**Kerstin Vogel - Stellungnahme Richtfunk: 157. Änderung des Flächennutzungsplanes für die Herausnahme nicht mehr benötigter Bauflächen**

IHRE MAIL VOM: 19.09.2019  
 IHR ZEICHEN: 157. Änderung des Flächennutzungsplanes für die Herausnahme nicht mehr benötigter Bauflächen

**Stellungnahme / 157. Änderung des Flächennutzungsplanes für die Herausnahme nicht mehr benötigter Bauflächen**
**RICHTFUNKTRASSEN**

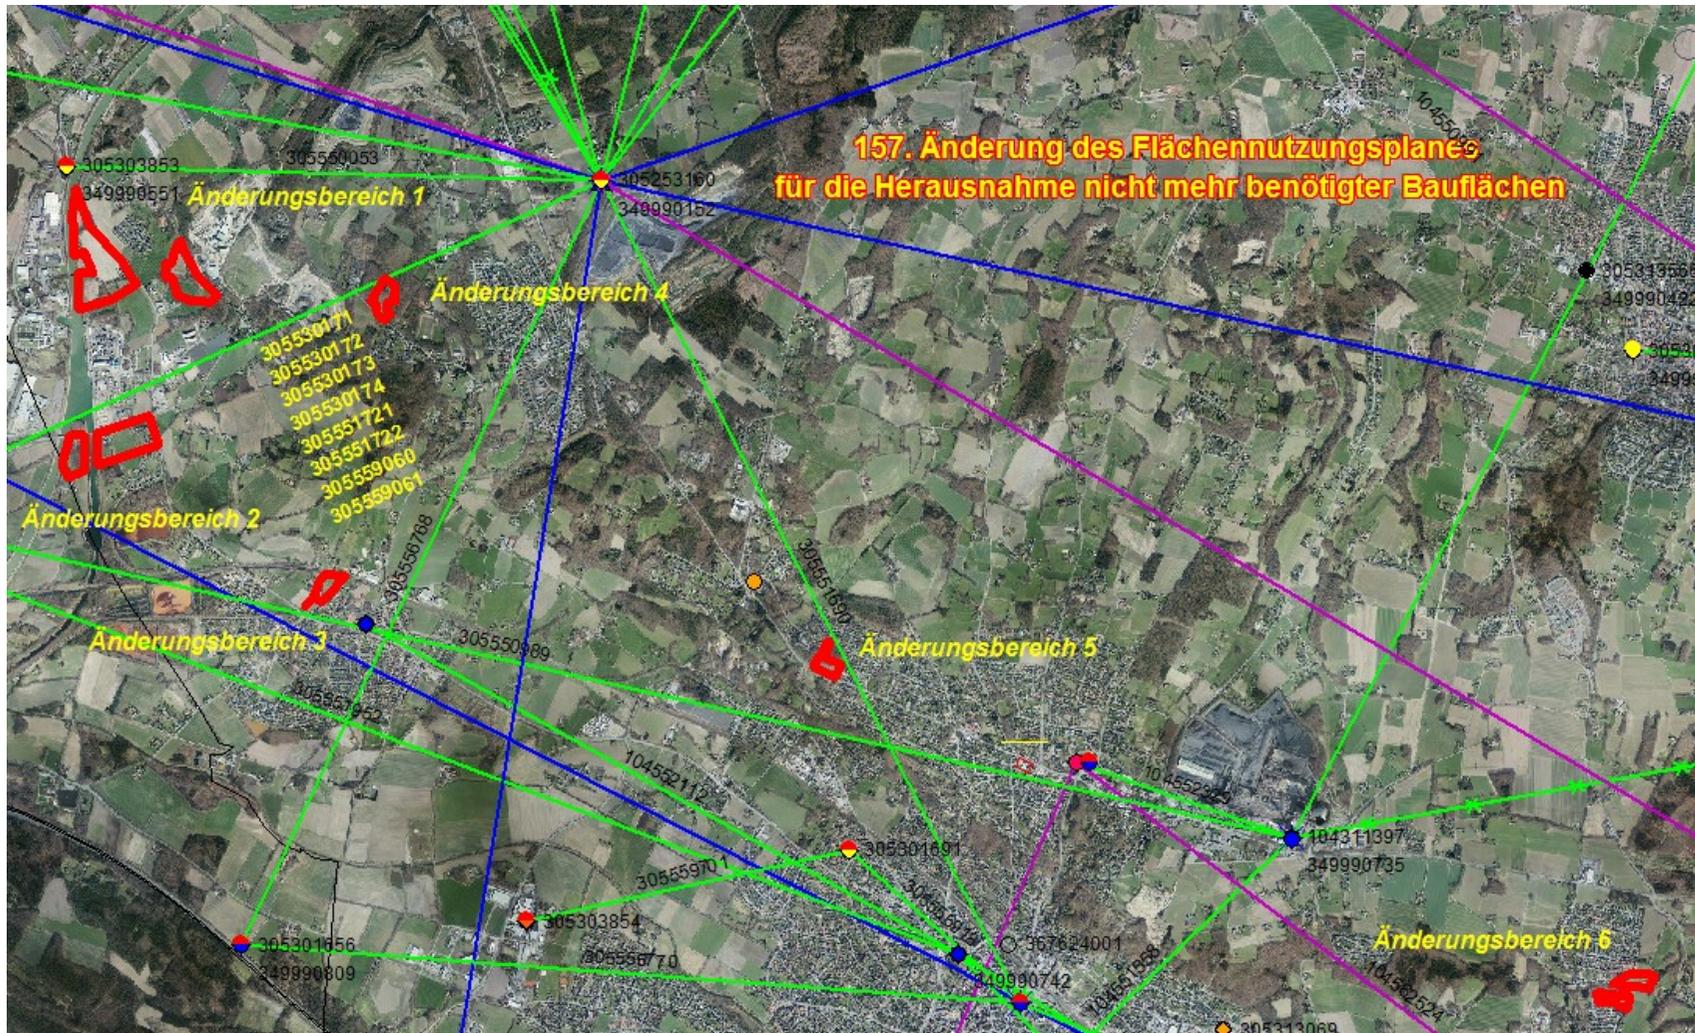
- durch das Plangebiet führen acht Richtfunkverbindungen hindurch

Die farbige Linie versteht sich als Punkt-zu-Punkt-Richtfunkverbindung der Telefonica Germany GmbH & Co. OHG. Das Plangebiet ist im Bild mit einer dicken roten Linie eingezeichnet.

Es muss daher ein horizontaler Schutzkorridor zur Mittellinie der Richtfunkstrahlen von mindestens +/- 30 m und ein vertikaler Schutzabstand zur Mittellinie von mindestens +/-20m eingehalten werden.

Wir bitten um Berücksichtigung und Übernahme der o.g. Richtfunktrassen einschließlich der geschilderten Schutzbereiche in die Vorplanung und in die zukünftige Bauleitplanung bzw. den zukünftigen Flächennutzungsplan. Innerhalb der Schutzbereiche (horizontal und vertikal) sind entsprechende Bauhöhenbeschränkungen festzusetzen, damit die raumbedeutsamen Richtfunkstrecken nicht beeinträchtigt werden.
